INFORME DE HITO DE CONTROL N° 013-2025-OCI/0202-SCC

EJECUCIÓN DE OBRA: CONSTRUCCIÓN DEL COMPLEJO DEPORTIVO UNIVERSITARIO EN LA CIUDAD UNIVERSITARIA - PUNO - TRIBUNA NORTE EN LA UNIVERSIDAD NACIONAL DEL ALTIPLANO

HITO DE CONTROL N° 4 - EJECUCIÓN DE OBRA A MAYO 2025

Imágenes n.os 4 y 5
Verificación de la obra - Bloque n.° 16

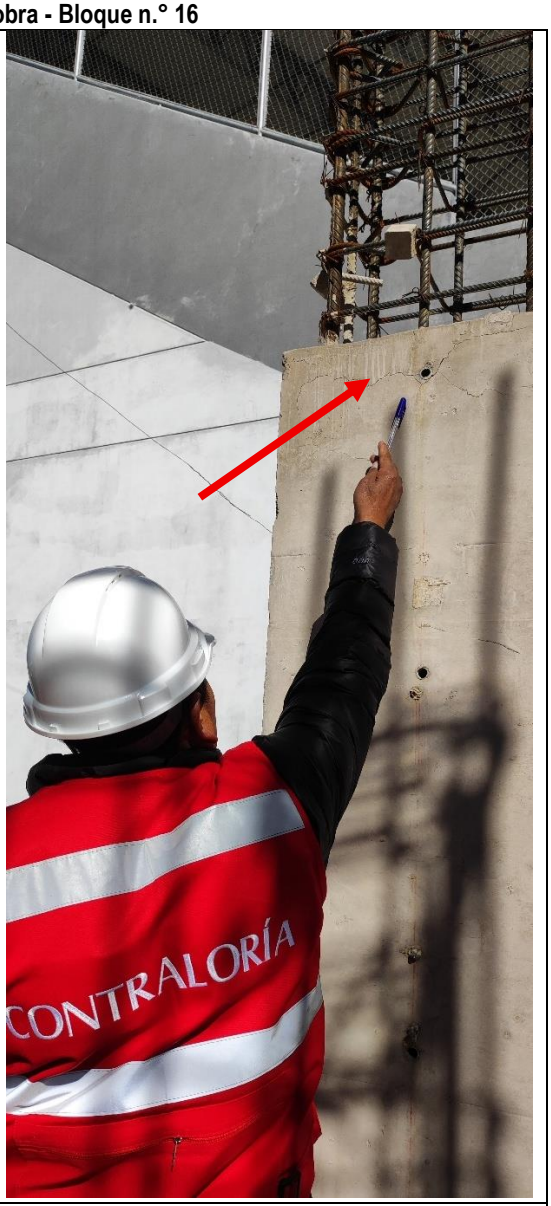
2. COMO RESULTADO DEL VACIADO DE CONCRETO ARMADO EN LAS COLUMNAS DEL SEGUNDO NIVEL DEL BLOQUE 16, SE ADVIERTE QUE EN LA PARTE SUPERIOR (CABEZA) DE DOS COLUMNAS PRESENTA FISURAS NOTORIAS, SITUACIÓN QUE PODRÍA AFECTAR LA RESISTENCIA DEL ELEMENTO ESTRUCTURAL Y LA CALIDAD DE LA OBRA.

Imagen n.° 4: Vista panorámica de la Columna C-7 del segundo nivel ubicado en el eje 82-82 con el eje B-B, donde se advierte fisuras en la parte superior de la columna.

Imagen n.° 5: Columna C-7 del segundo nivel ubicado en el eje 82-82 con el eje B-B, donde se evidencia fisuras horizontales en la parte superior (cabeza) de la columna.

En tal sentido, los hechos advertidos, podrían generar la ejecución de las columnas de concreto armado sin la calidad deseada que, afectaría a la resistencia del elemento estructural; así como, a la calidad de la obra y no se estaría cumpliendo con las especificaciones técnicas del expediente técnico modificado n.° 05 y normativa aplicable.

Imagen n.° 6
Verificación del Cuaderno de obra

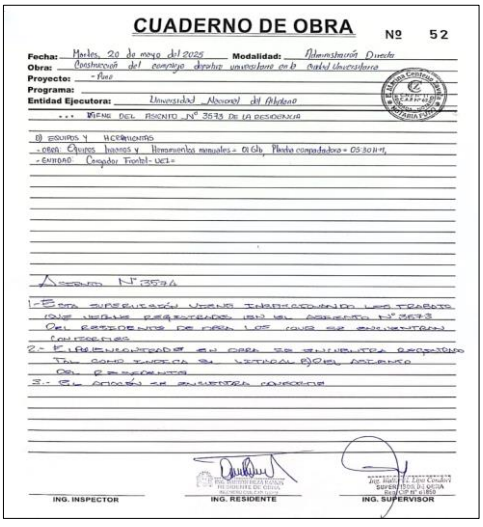
En ese sentido, se constató que el Supervisor de obra, efectuó como último registro el asiento n.° 3574 del supervisor de obra con fecha 20 de mayo de 2025; asimismo, el Residente de obra, efectuó su último registro en el cuaderno de obra con el asiento n.º 3575 de 21 de mayo de 2025, ambos a folios 52 y 53 del cuaderno de obra, setenta y uno (71); tal como se aprecia en las siguientes imágenes:

Imágenes n.os 12 y 13
Verificación del almacén de obra n° 04

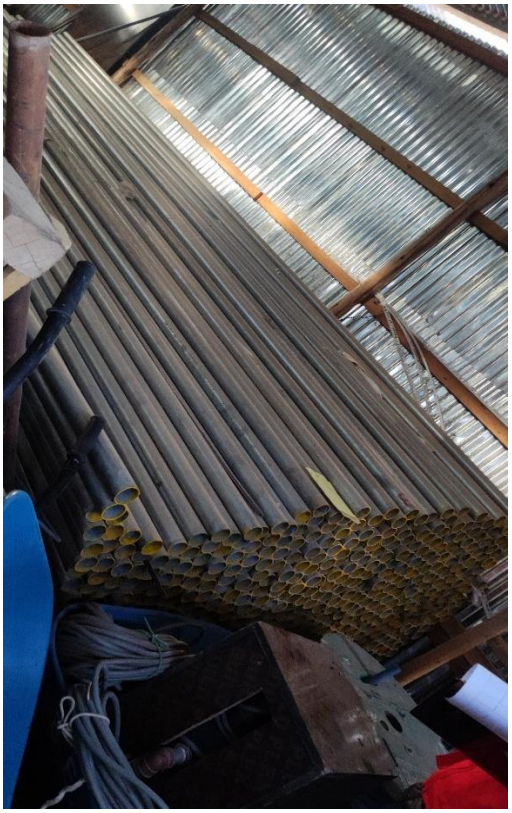
Imagen n.° 15: Material fierro corrugado y la tubería de fierro galvanizado de 2° x 6,00 m x 2,5 mm, en la cual el fierro corrugado de ½" no cuenta con el control visible de almacén; así como, la tubería de fierro galvanizado.

Imagen n.° 16: Material tubería de fierro galvanizado de 2° x 6,00 m x 2,5 mm, no cuenta con el control visible de almacén, realizada la verificación.
